## **Procedimento de avaliação de impacto ambiental EIA 1766/2025**

### **Resposta à Proposta de desconformidade do EIA**

## **RELATÓRIO DE FUNDAMENTAÇÃO**

Figura 4.2.6 – Representação dos troços das vias considerados na modelação acústica, com indicação do tráfego rodoviário da situação futura – ano horizonte 2036, e dos recetores sensíveis.

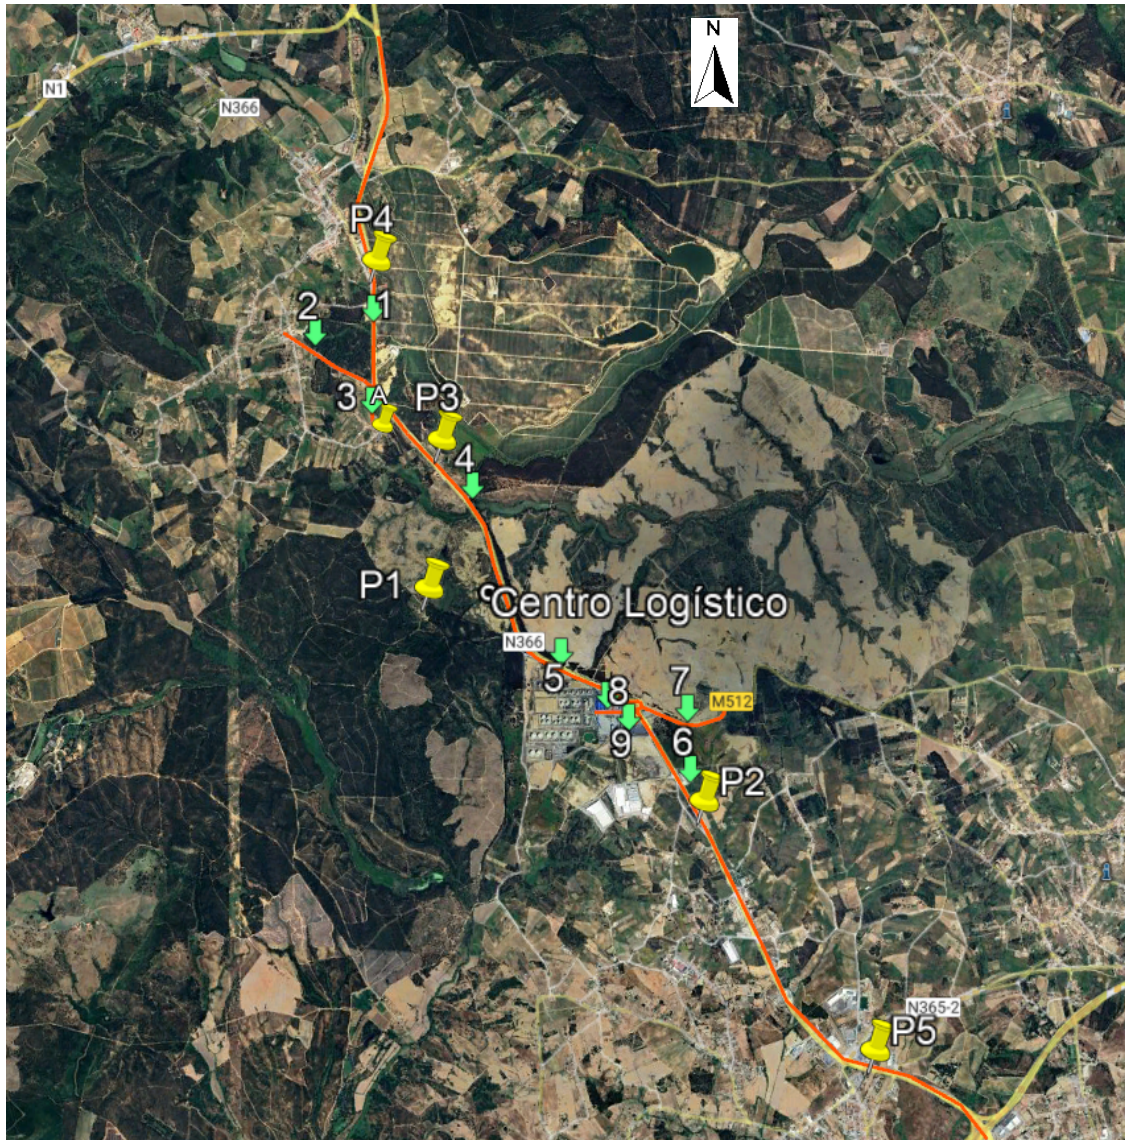
*Indicar, em planta, os percursos, bem como o respetivo tráfego médio horário atraído/gerado pelo projeto, na sua área de influência.*

Não está definida a área de influência do projeto nem os percursos a adotar pelo tráfego afetado ao mesmo.

O TMH associado ao projeto, definido no Quadro 4.2.9 do Aditamento (Anexo PEA\_23), de 56 veículos ligeiros e de 0 pesados, está incoerente com as estimativas de geração/atração de tráfego do projeto constante do Estudo de Tráfego (cf. Figs. 103 e 104 do Aditamento - Anexo PEA\_21). Não é plausível a inexistência de veículos pesados associados ao projeto.

A área de influência do projeto, considerando as vias que acomodarão o tráfego gerado pelo projeto e cujo volume tenham efeitos no ambiente acústico dos recetores sensíveis, corresponde ao troço da EN366 classificado como GIT, que se estende desde a EN1 ao nó da A1.

A área de influência do projeto, bem como os percursos adotados pelo tráfego afeto, encontram-se representados na Figura 4.2.6 e o tráfego associado ao projeto no Quadro 4.2.9, ambos da versão consolidada do RS do EIA.

Estes dados resultam da análise comparativa entre a situação atual (Figura 89 do Estudo de Tráfego) e a situação futura com o pleno funcionamento do projeto, a que corresponde o tráfego gerado pelo projeto e o acréscimo de tráfego da evolução da situação atual (Figura 95 do Estudo de Tráfego).

Figura 4.2.4 – Mapa do ruído ambiente, para o indicador Lden, na situação atual – ano base 2024.

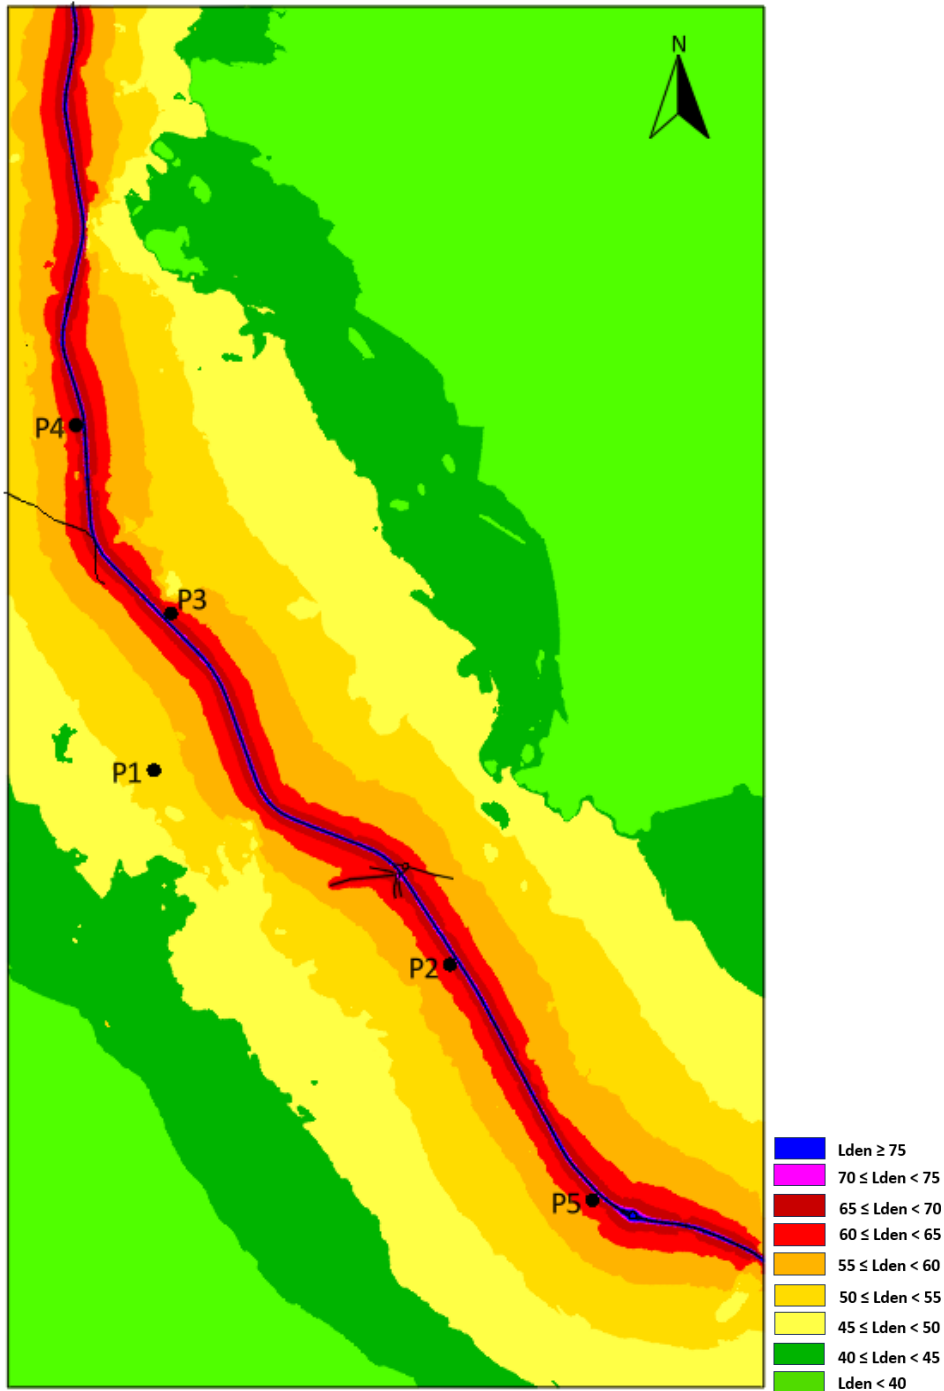
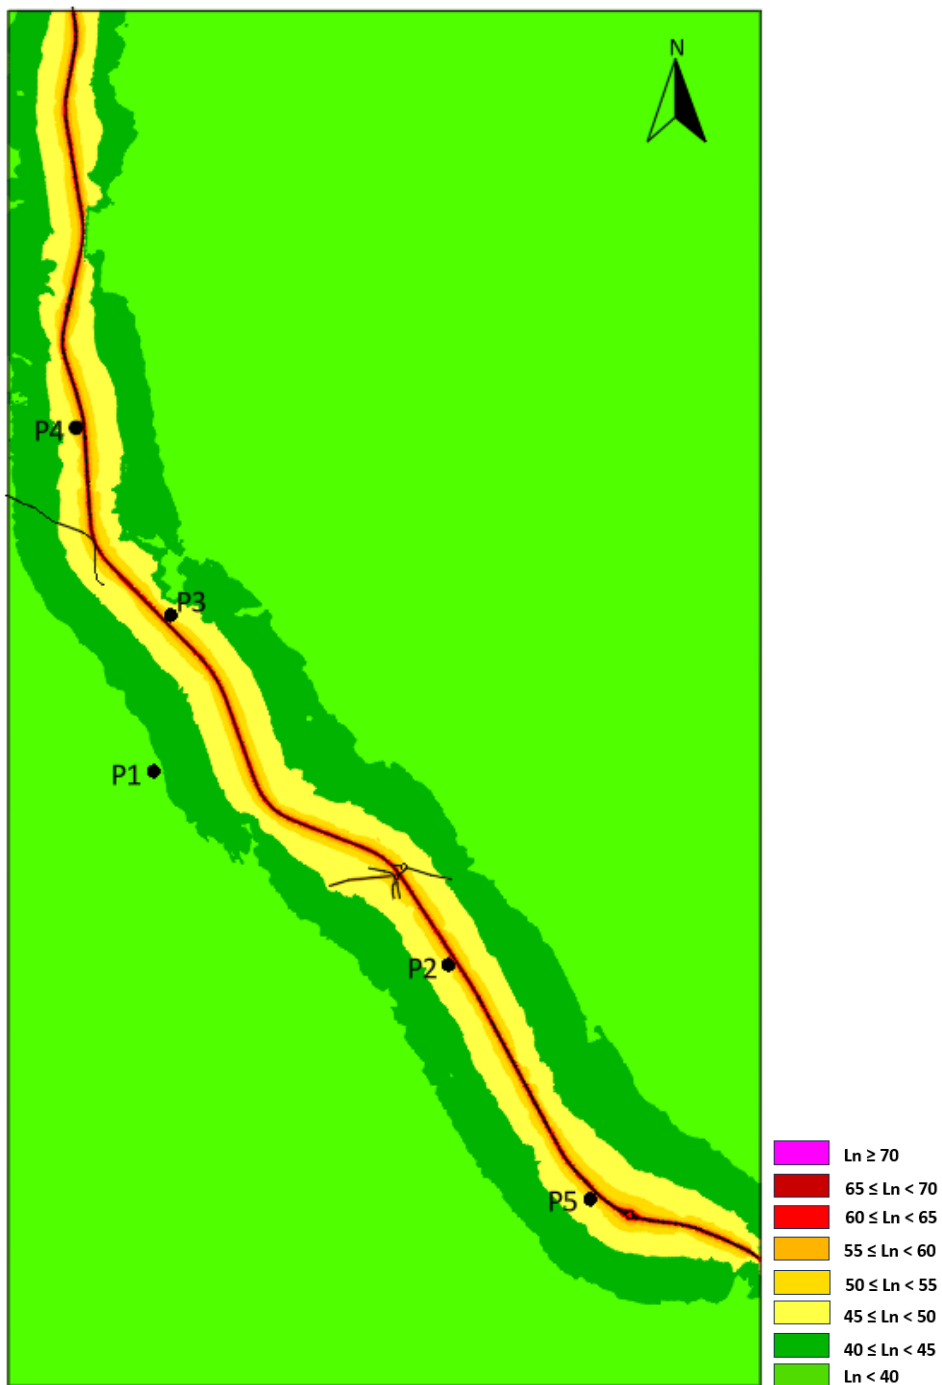
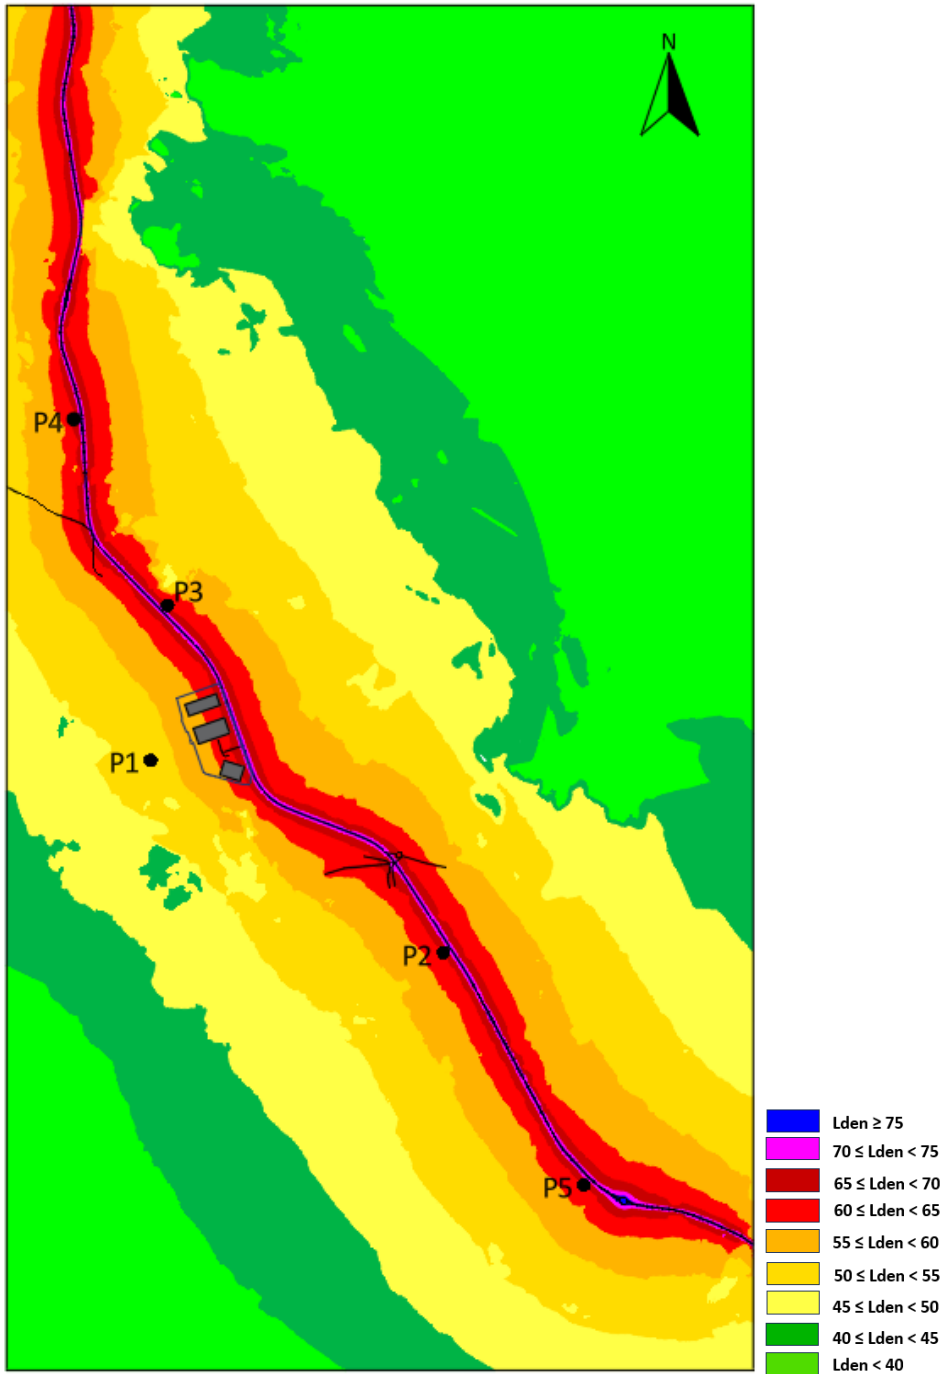
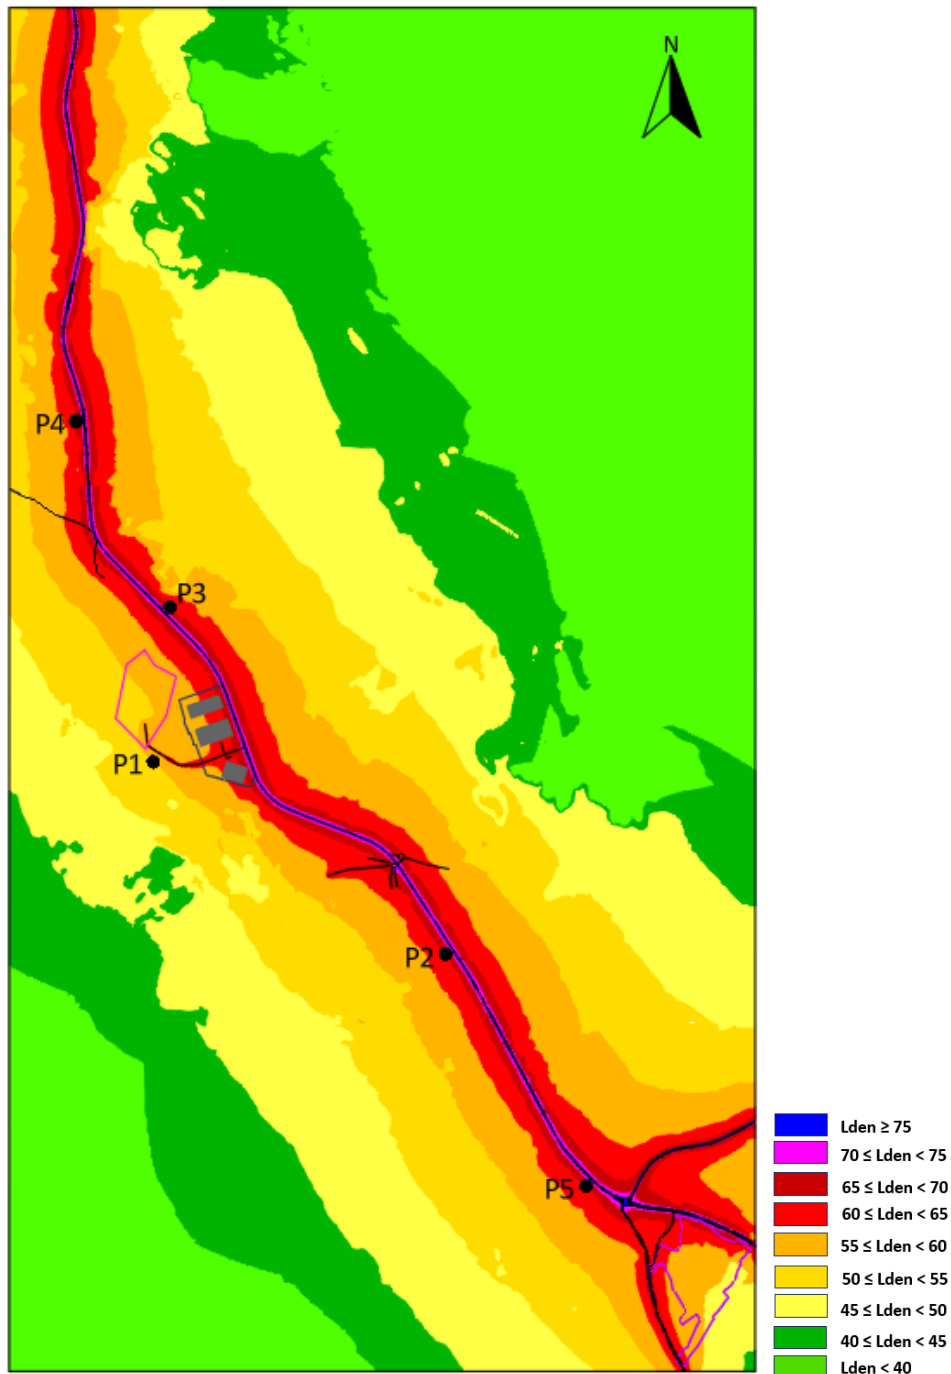
*Atendendo a que os principais impactos do projeto no ambiente acústico da envolvente decorrerão do acréscimo de tráfego gerado, individual e cumulativamente com outros planos/projetos da envolvente também geradores de tráfego significativo, e atendendo aos percursos previstos (especialmente de acesso à A1 e à EN1), considera-se que a área de influência do projeto corresponderá a uma área mais extensa do que a área analisada.*

O EIA é omissivo relativamente à fundamentação, com base em critérios acústicos, da área de influência do projeto, não analisando, nomeadamente, o impacto do atravessamento de aglomerados populacionais, como Alcoentre, Poços e Aveiras de Cima, para acesso à A1 e à EN1.

Ainda que possa ser adequado extrapolar, para norte e para sul, os volumes circulantes no troço analisado no EIA, não está devidamente explicitada a área de influência do projeto em termos de tráfego nem os recetores sensíveis mais expostos ao ruído do mesmo, face aos fatores de propagação e aos volumes de tráfego global.

Não foram identificadas as zonas sensíveis e mistas previstas na proposta do PDM da Azambuja, as quais deverão constituir o âmbito dos estudos acústicos previsionais, nomeadamente dos referentes a 2036.

Conforme referido na resposta às questões anteriores todo o estudo foi revisto e remodelado, tendo sido aumentada a área de influência do projeto, considerando as vias que acomodarão o tráfego gerado pelo projeto e cujo volume tenham efeitos no ambiente acústico dos recetores sensíveis, que corresponde ao troço da EN366 classificado como GIT, que se estende desde a EN1 ao nó da A1 (em concordância com a revisão do Estudo de Tráfego - ver Anexo 16 do EIA consolidado). Neste sentido, os recetores sensíveis avaliados foram selecionados com base na área de influência do projeto, privilegiando os recetores sensíveis mais próximos e potencialmente afetados pela instalação e funcionamento do projeto. Assim, foi adicionado o recetor P4 com o objetivo de incluir o aglomerado populacional de Alcoentre, o recetor P5, representativo do aglomerado populacional de Aveiras de Cima e o recetor P2, representativo do aglomerado de Poços.

Os Mapas de ruído da situação atual, com a estimativas de níveis sonoros junto dos recetores sensíveis mais próximos, calculados em função dos volumes de tráfego e das condições de propagação, são apresentados nas figuras 4.2.4 (Lden) e 4.2.5 (Ln).

Na Figura 4.2.7 apresentam-se os resultados análogos para a situação futura com o pleno funcionamento do projeto e, na Figura 4.2.11, para a situação futura tendo em conta o funcionamento conjunto do CLA, do projeto do Aveira's Park e do PPZNAC.

**Figura 4.2.2 - Representação do zonamento acústico proposto para a área de influência do projeto, bem como a localização dos recetores sensíveis estudados.**

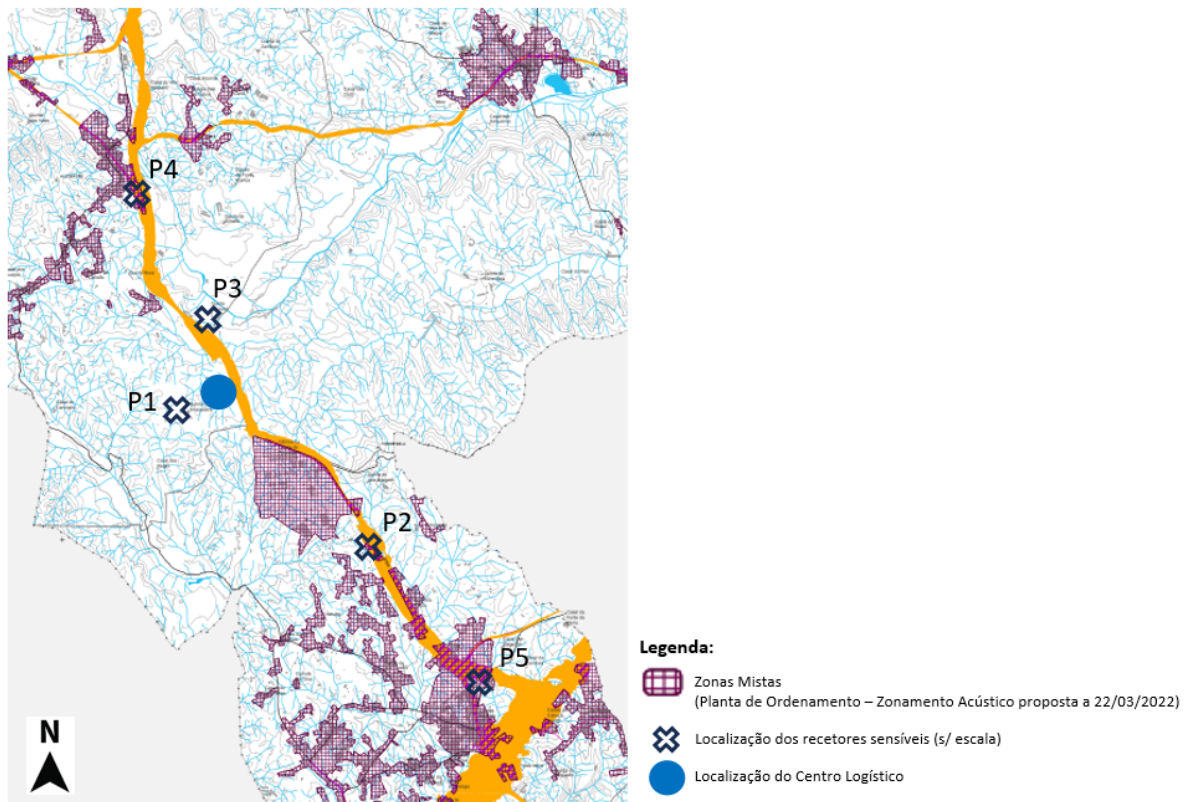
Relativamente à área de influência, deverão ser identificados, em planta, os recetores sensíveis isolados existentes, bem como as zonas sensíveis e mistas previstas na proposta do PDM da Azambuja, os quais deverão constituir o âmbito dos estudos acústicos previsionais.

Na Figura 4.2.2 é apresentada a classificação de zonas proposta para a área de influência do projeto. Para os locais avaliados, verifica-se que há uma proposta de classificação em Zonas Mistas para os locais P2, P4 e P5, ficando os locais P1 e P3 fora dos aglomerados populacionais classificados.

Sendo expeável que em 2036, quando o projeto em estudo estiver em pleno funcionamento, a proposta de zonamento acústico já se encontre em vigor, os valores limite para o ruído ambiente exterior junto dos recetores P2, P4 e P5 são 65 dB(A) e 55 dB(A), para os indicadores  $L_{den}$  e  $L_n$ , respetivamente. Os restantes recetores (P1 e P3), encontram-se fora das zonas classificadas, cabendo ao município equiparar estes recetores sensíveis a zonas mistas ou sensíveis, em função do uso predominante na sua envolvente.

existentes, o que não se verifica. Os valores limite aplicáveis até à publicação da classificação de zonas, pela CMA, são os constantes do n.º 3 do artigo 11.º do RGR ( $L_{den} \leq 63$  dB(A) e  $L_n \leq 53$  dB(A), nos recetores sensíveis). Com a publicação das zonas sensíveis e mistas, os valores aplicáveis serão então os definidos no n.º 1 do artigo 11.º do RGR.
